工程指示 / 要求簡箋 ENGINEER INSTRUCTIONS(E.I.)

工程指示編號:	EI- 6706	修改版本:	-
	HK- 1976 .		
工程編號:	J 856	工程名稱:	天榮站
收件人:	生統/譚總, 拆圖/謝永林,	發件人:	Johnny
工程項目:	天榮站/ 鋁窗(佛沙及現場窗) 工藝提升	日期:	06/09/2023

內容: 新鴻基5/9/2023視頻及 中山辦到廠聯檢, 天榮站/ 鋁窗(佛沙及現場窗)/工藝提升
所有夾通碰料, 需先行底膠再作組裝 請見附件資料。
完成上列要求日期: 06/09/2023

1 HORIZONTAL DETAIL
 SCALE 1:2

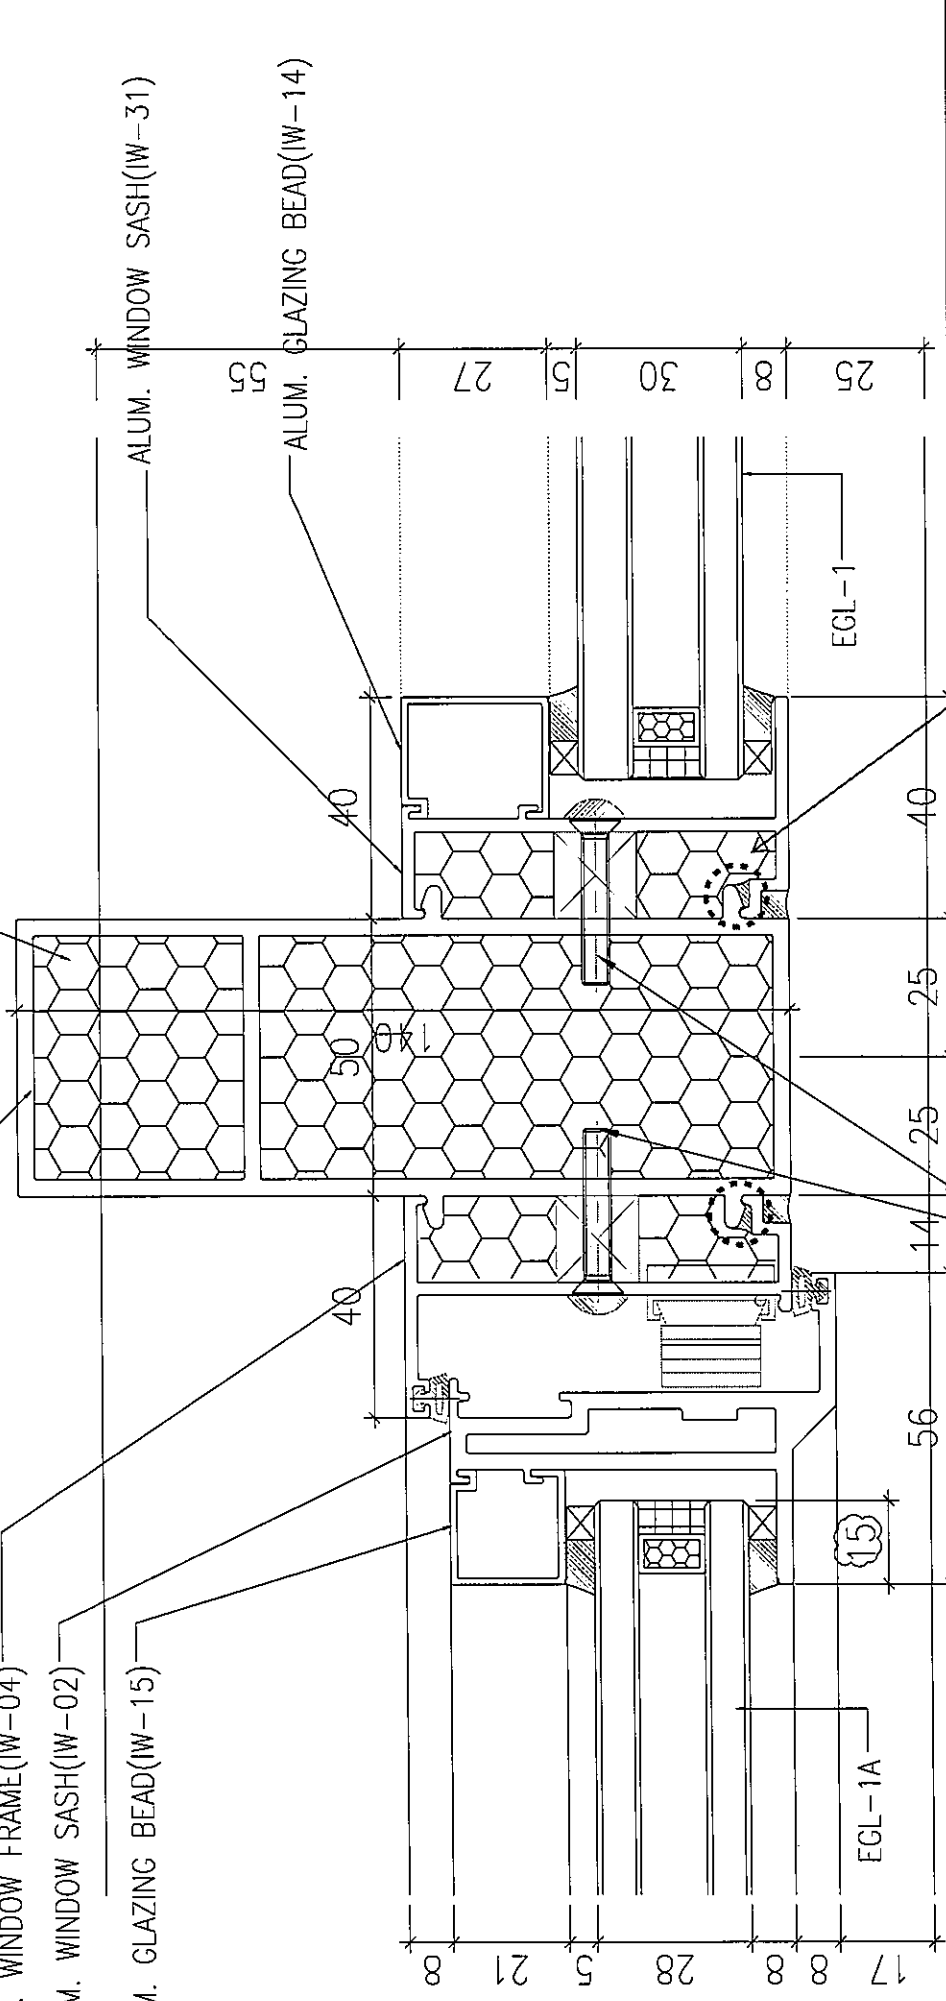
工藝提升
 需組框先行底膠
 以加強防水效能

4 HORIZONTAL DETAIL
 SCALE 1:2

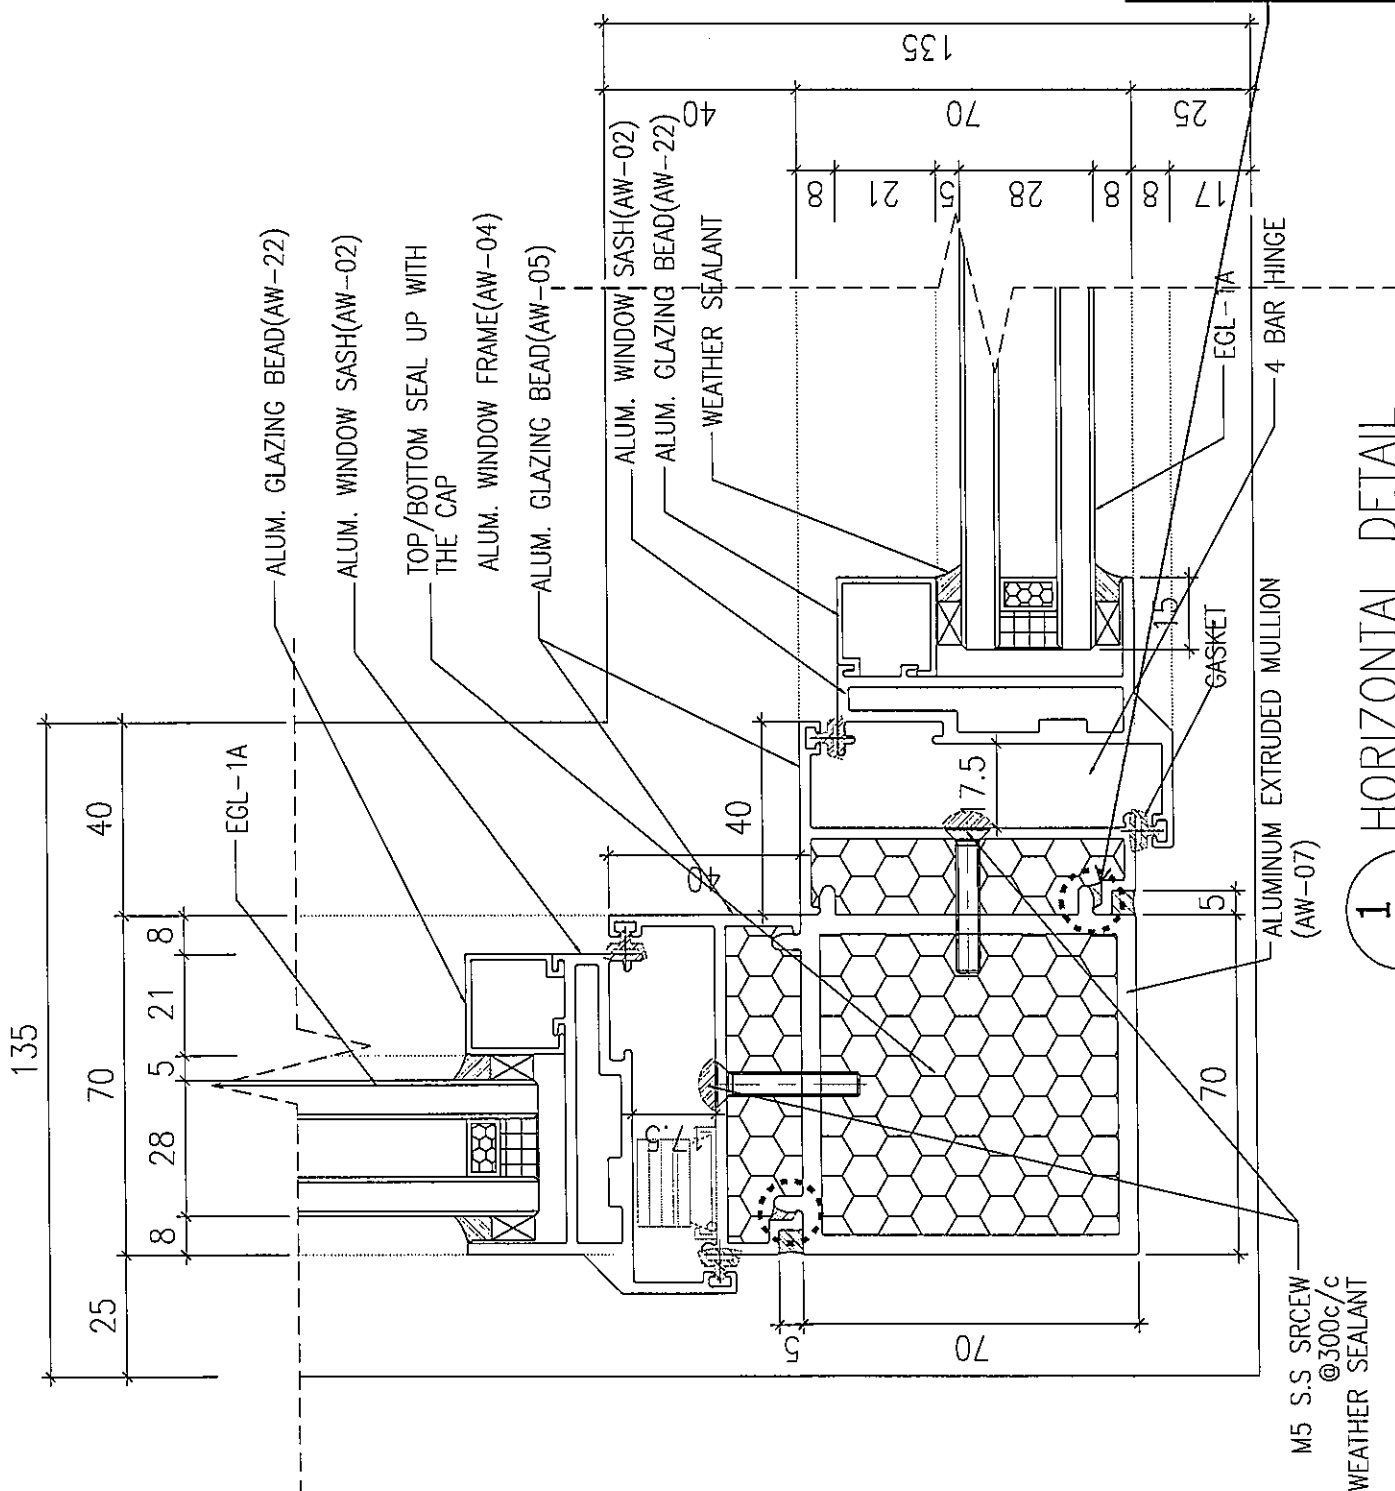
工藝提升
 需組框前先行底膠
 以加強防水效能
